株式会社ミスミ
日本企業体
ME 事業グループ

「AC モーターローラ」 仕様変更のご案内

AC モーターローラ

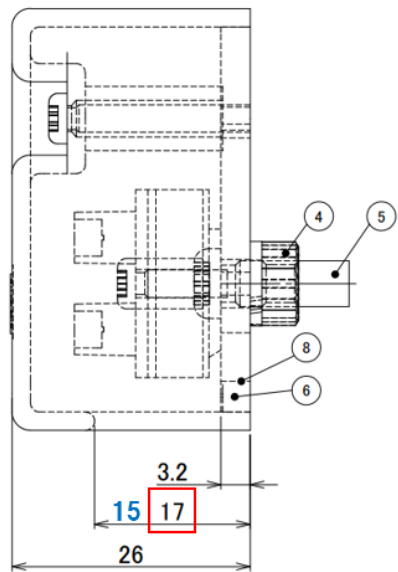
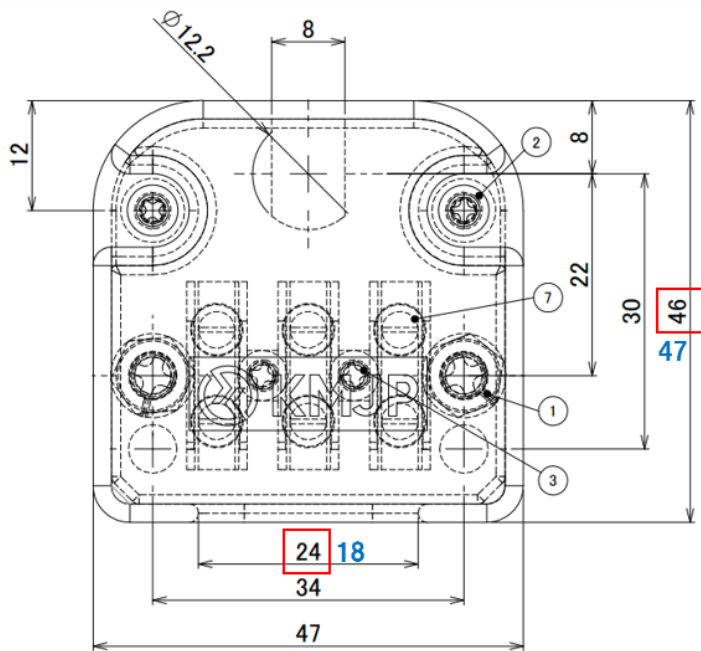
- ① 色・材質変更（色：白色から黒色への変更、材質：ABS から ABS 難燃性への変更）
- ② 寸法変更※詳細は次頁をご確認ください
変更箇所：端子金具カバー

端子金具カバー (D38・42.7 用)

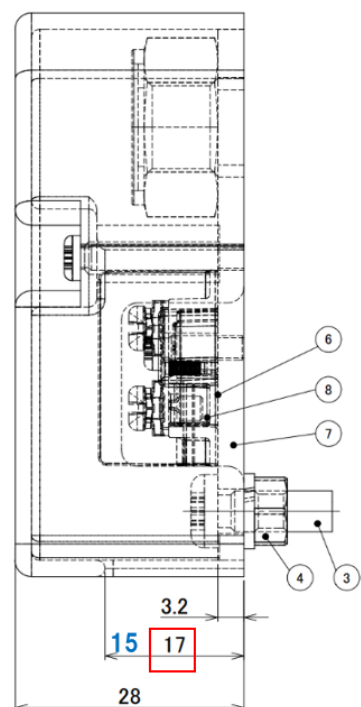
變更前：青文字寸法

變更後：赤粋寸法
